ZONEAMENTO DA PLANÍCIE DE INUNDAÇÃO RESULTANTE DA ROTURA DE BARRAGENS

**Relatório de atividades da consultoria técnica
– março a agosto de 2023**

RELATÓRIO 313/2023 – **DHA/NRE**

Figura A.1.1 – Questão identificada em 3.3 a)

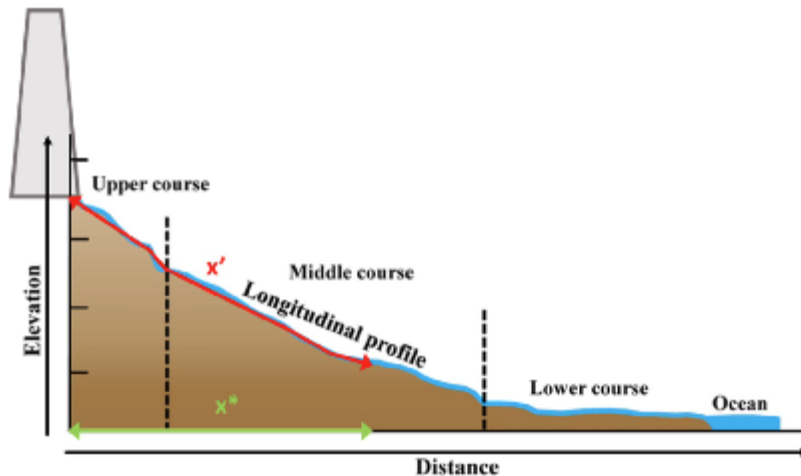
Surgiu, nos últimos dias, uma dúvida entre nós com respeito à forma de se representar o perfil longitudinal de um rio. Uma maneira é plotar as elevações contra a variação da distância horizontal projetada em um plano (variável x^* no esquema abaixo). A outra forma seria plotar as elevações com respeito à distância real tridimensional percorrida pelo rio (variável x').

Em relação à sua questão, e tendo refletido um pouco sobre o tema, aqui partilho o meu ponto de vista.

Nos perfis de cursos naturais surge desde logo uma simplificação em relação ao perfil longitudinal (à falta de melhor critério, penso) ao se admitir que este pode ser corretamente traduzido pelo perfil longitudinal do talvegue.

Em relação à perda de carga, ao se usar o coeficiente de Manning também se está a admitir que as perdas de carga do regime uniforme (inclinação i =perda de carga contínua J) podem ser usadas em regimes variados, aliás, admite-se mesmo em regimes rapidamente variáveis, o que já são simplificações relevantes no caso dos escoamentos de rotura de barragens.
